DETERMINAZIONE DIRIGENZIALE
Area Pianificazione Urbanistica Generale

PRESA D'ATTO E AGGIORNAMENTO DELLA TAVOLA R05 "VINCOLI AMMINISTRATIVI E PER LA DIFESA DEL SUOLO" DEL PIANO DELLE REGOLE DEL PIANO DI GOVERNO DEL TERRITORIO VIGENTE, APPROVATO CON DELIBERAZIONE C.C. N. 34 DEL 14/10/2019, CON RIFERIMENTO ALLA PROPOSTA DI RIDELIMITAZIONE DELLA ZONA DI RISPETTO DEL POZZO PUBBLICO AD USO POTABILE N.1 A SERVIZIO DELLA CENTRALE ACQUEDOTTISTICA "CREMA".

Allegati: A – Estratto Tav. R05 “Vincoli amministrativi e per la difesa del suolo” vigente e modificata.

Stralcio della Tav. R05 | Vincoli amministrativi e per la difesa del suolo - PGT VIGENTE

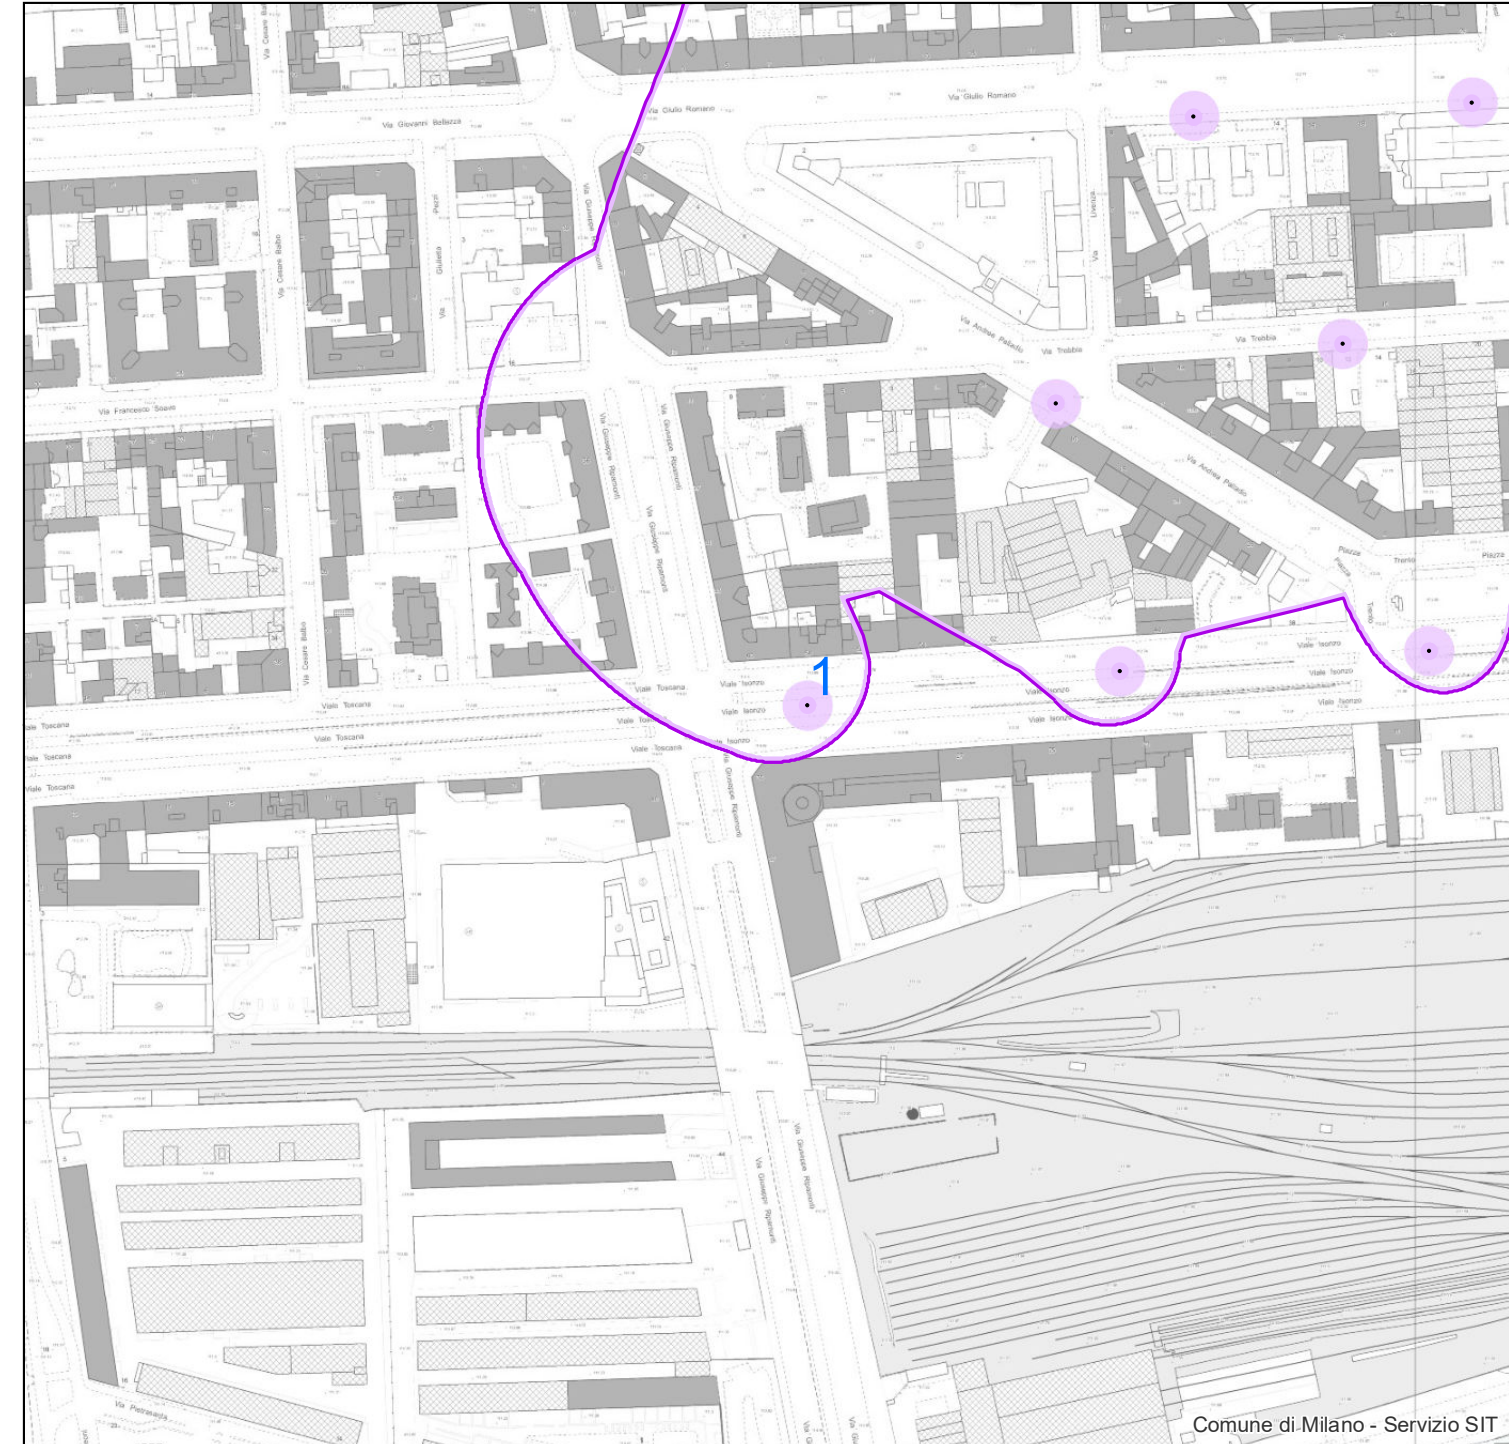
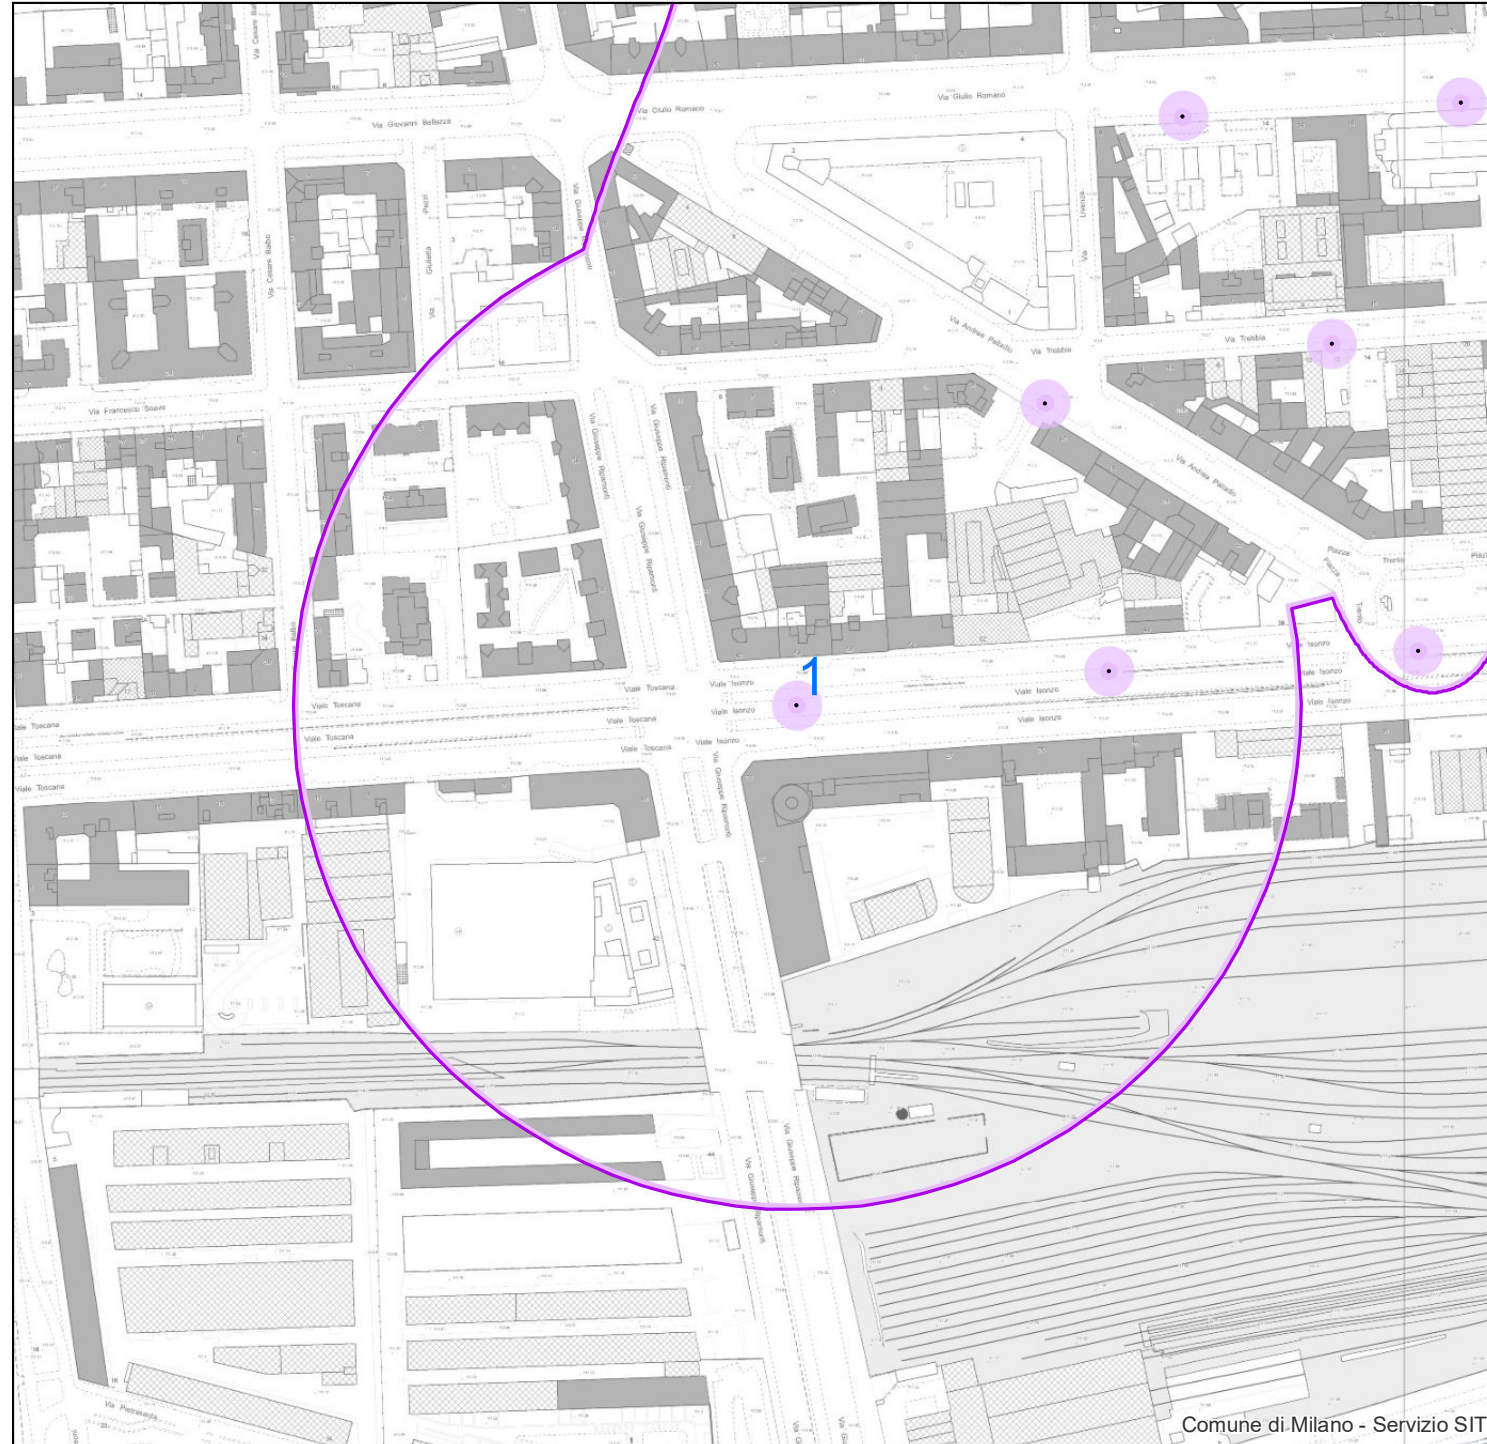
1. di aggiornare la Tav. R05“Vincoli amministrativi e per la difesa del suolo” vigente, così come individuata nell'allegato A, che costituisce parte integrante e sostanziale del presente provvedimento, modificando le fascia di rispetto del “pozzo 1” (cod. SIF 0151460206) a servizio della centrale acquedottistica Crema, ubicata nel comune di Milano ed in gestione alla società MM S.p.A, in recepimento di quanto indicato nei provvedimenti citati in premessa;
2. di dare atto che saranno apportate le presenti modifiche anche ai relativi elaborati cartografici della Componente geologica, idrogeologica e sismica del PGT.
